**OBIEKT : Budynek Zespołu Szkół Technicznych.
Ustroń ul. 3 Maja; dz. nr ew. 5255, 4838, 5030/1,
Obr: 0004 Ustroń, Jedn. ewid. 240302_1 Ustroń**

TREŚĆ : P.T. przyłącza kanalizacji sanitarnej.

Dot. uzgodnienia projektu technicznego przyłącza kanalizacji sanitarnej w Ustroniu przy ul. 3 Maja na dz. nr 5255, 4838, 5030/1.

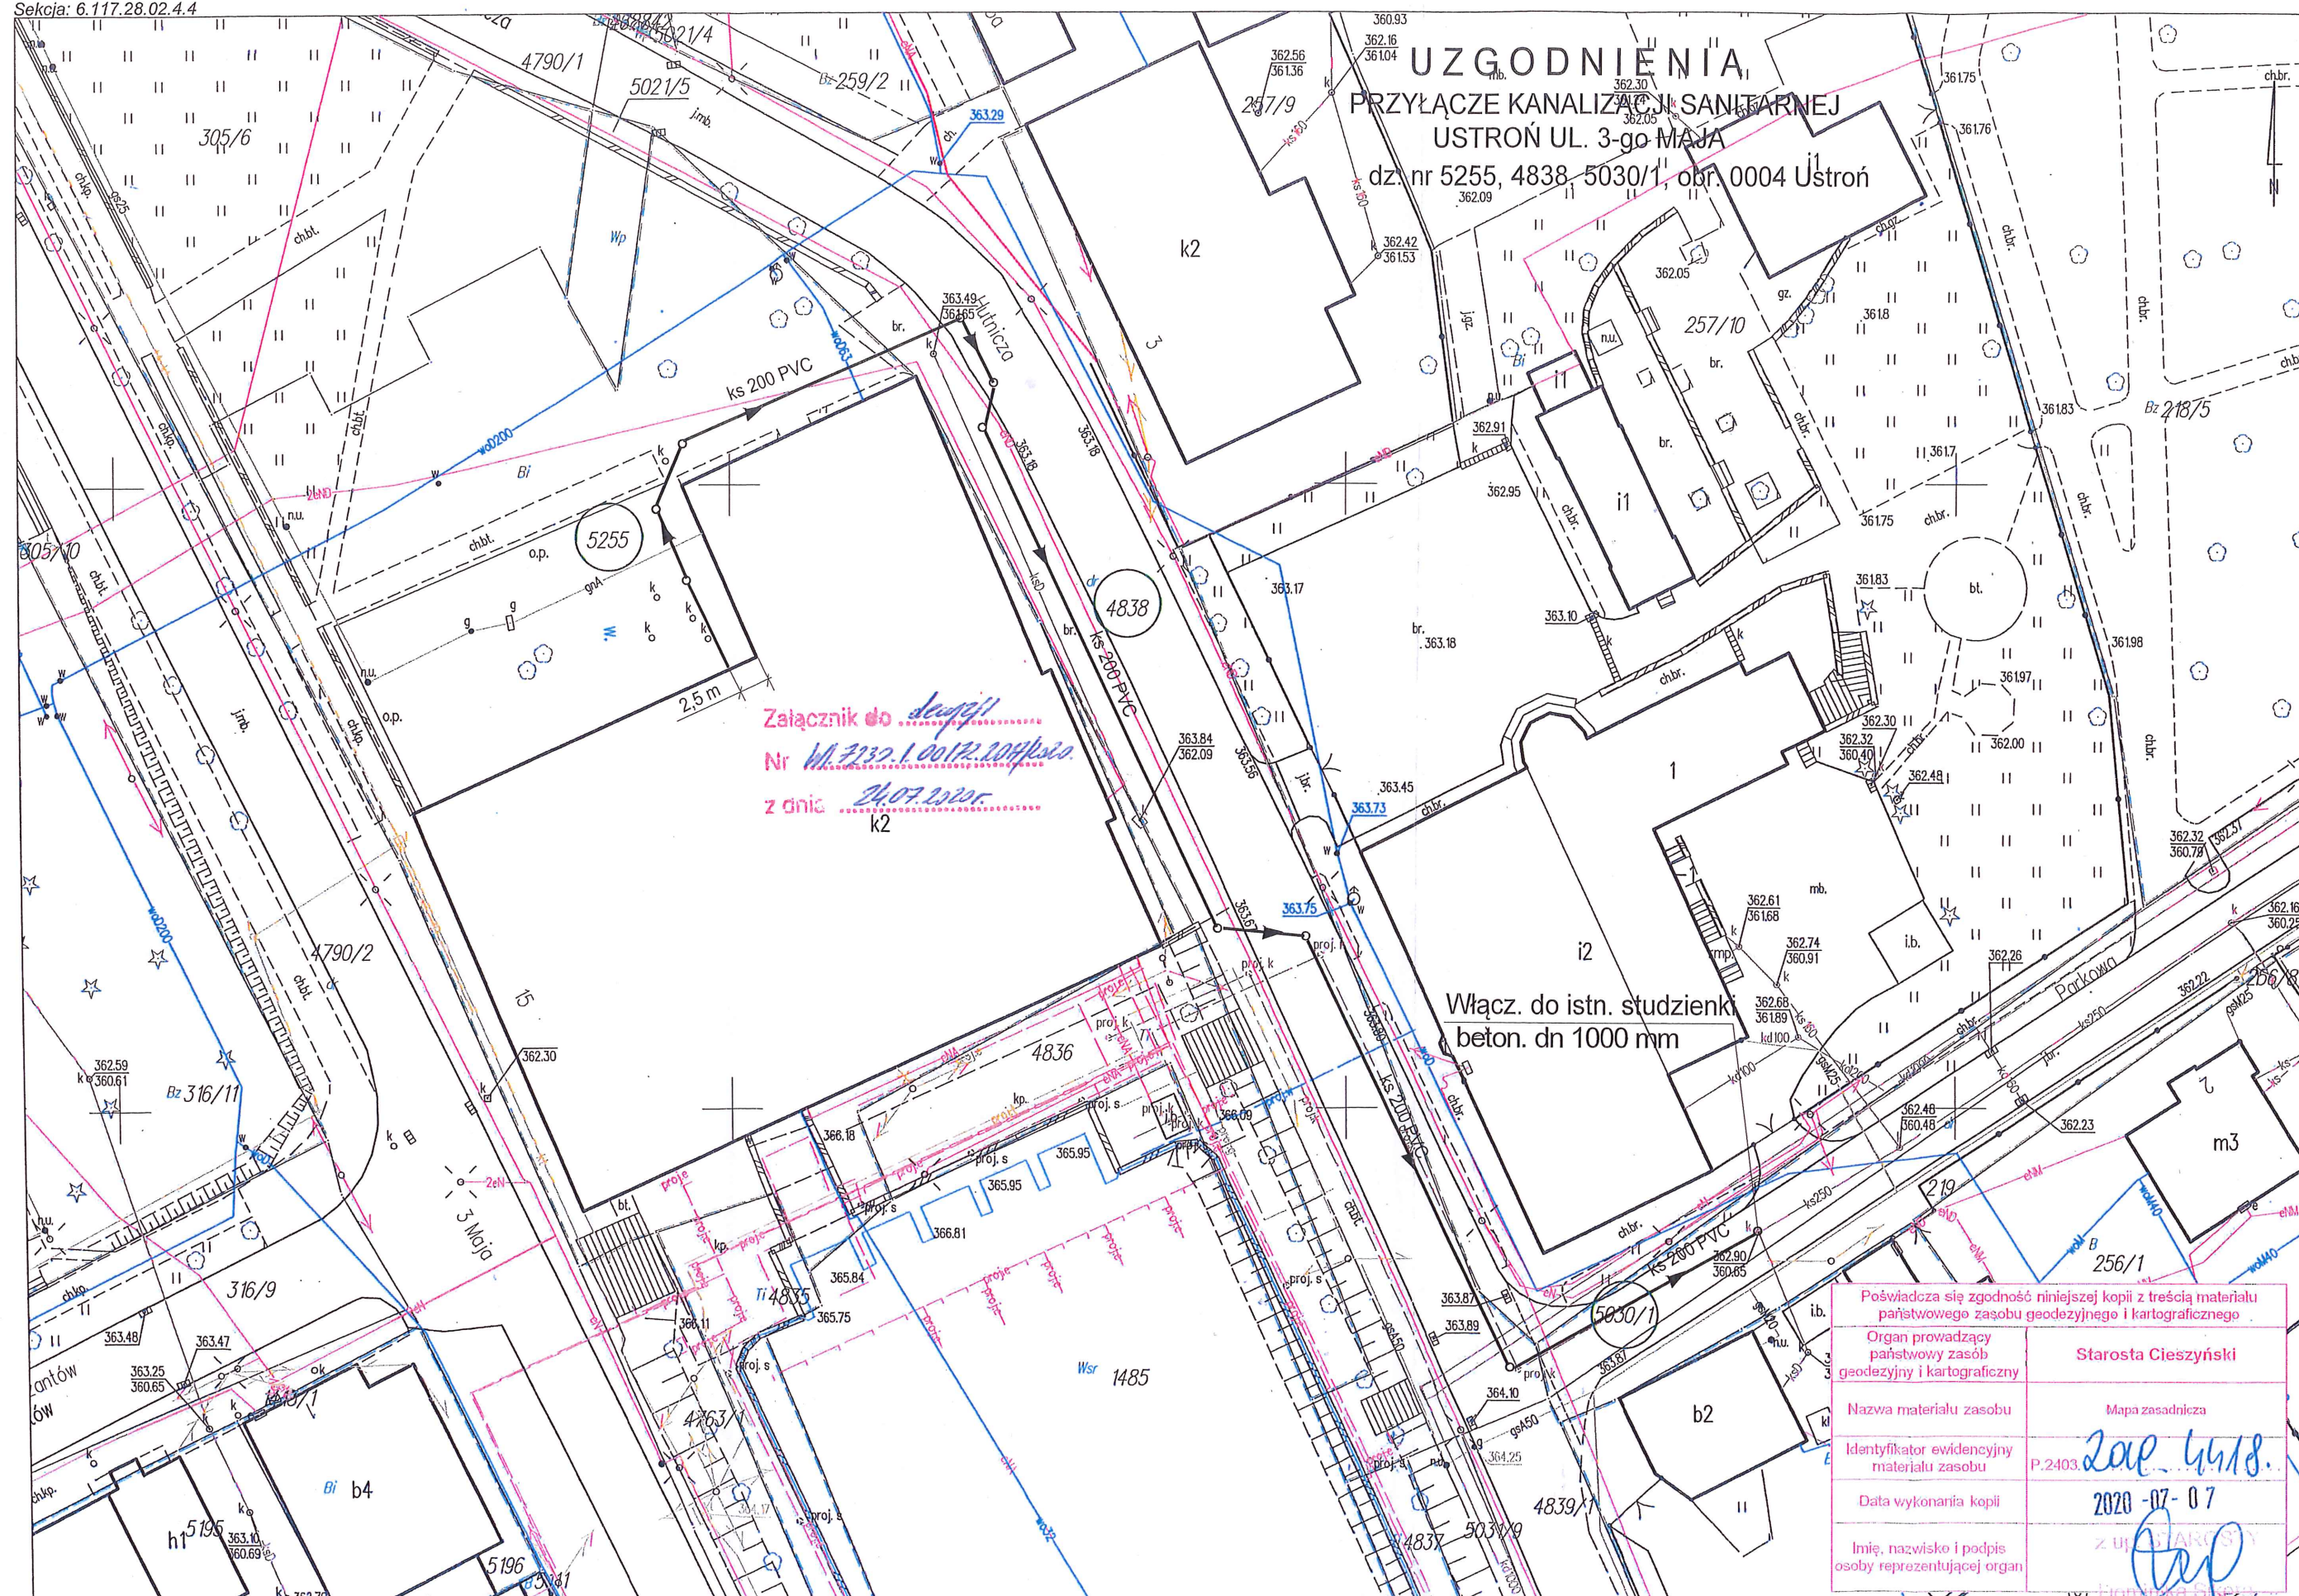
po s t a n a w i a m
za zgodą stron zmienić decyzję Burmistrza Miasta Ustroń nr IGG.7230.1.00172.2017/2020 z dnia 04.01.2018r. w sprawie uzgodnienia lokalizacji przyłącza kanalizacji sanitarnej dla budynku ZST w pasie drogowym dróg gminnych ul. Hutniczej i ul. Parkowej w Ustroniu

w n a s t ę p u j ą c y s p o s ó b
dokonać zmiany załącznika graficznego sporządzonego na mapie zasadniczej w skali 1:500.

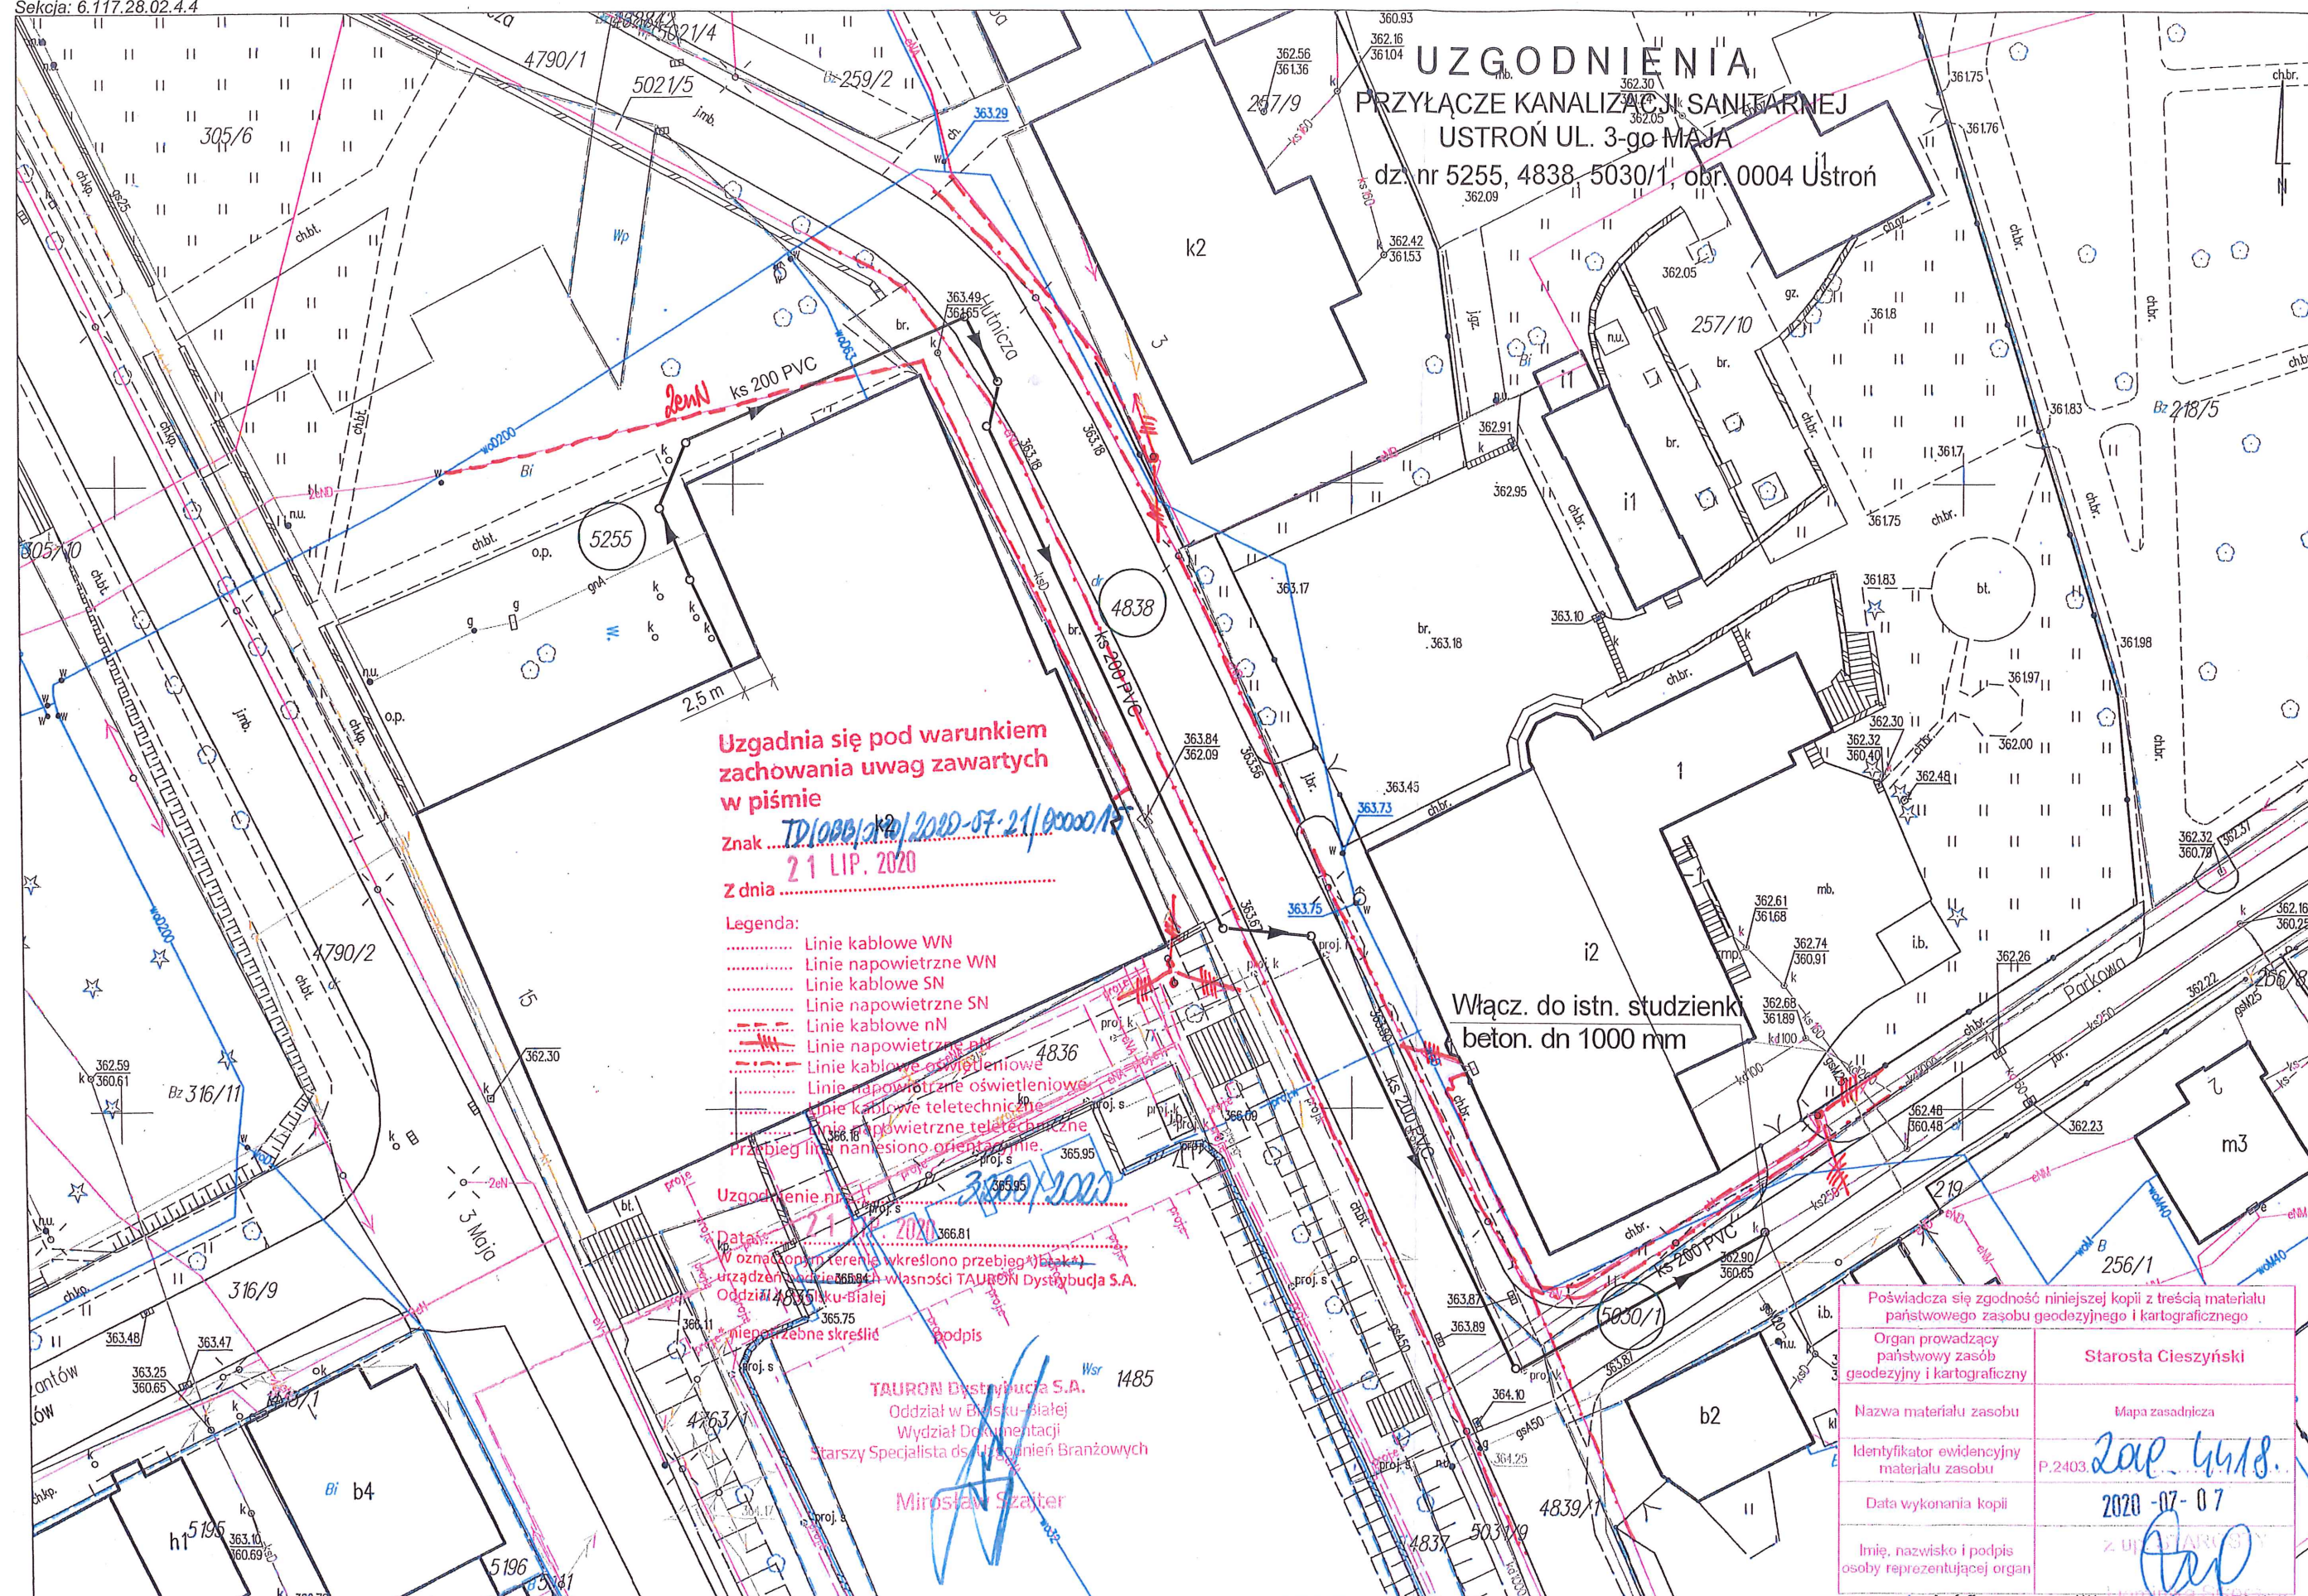
Odpowiadając na wniosek z dnia 07.07.2020 r (data wpływu 13.07.2020) informujemy, że na załączonych planach naniesiono orientacyjnie przebiegi linii kablowych nN i oświetlenia ulicznego, oraz stanowiska słupów napowietrznej linii elektroenergetycznej nN. Dokładne położenie naniesionych kabli (w miejscach skrzyżowań i zbliżeń) należy ustalić za pomocą przekopów kontrolnych, wykonanych ręcznie (bez użycia sprzętu mechanicznego).

Kable elektroenergetyczne będące w kolizji poprzecznej z planowaną inwestycją należy zabezpieczyć dzielonymi rurami osłonowymi przepustów wychodzących po 0,5 m poza obiekty. Wykonane prace zgłosić w TAURON Dystrybucja S.A. celem dokonania odbioru robót zanikowych. Należy stosować rury o średnicy minimum 110 mm koloru niebieskiego.

W przypadku wystąpienia niewystarczającej głębokości położenia istniejących kabli energetycznych – zgodnie z wymogami obowiązujących przepisów i norm – oraz innych utrudnień technicznych uniemożliwiających zabudowę rur osłonowych (np. mufy) należy przewidzieć możliwość przełożenia kabli energetycznych poprzez wykonanie wstawek kablowych. W takim przypadku należy wystąpić z wnioskiem o określenie warunków technicznych usunięcia kolizji sieci elektroenergetycznej.
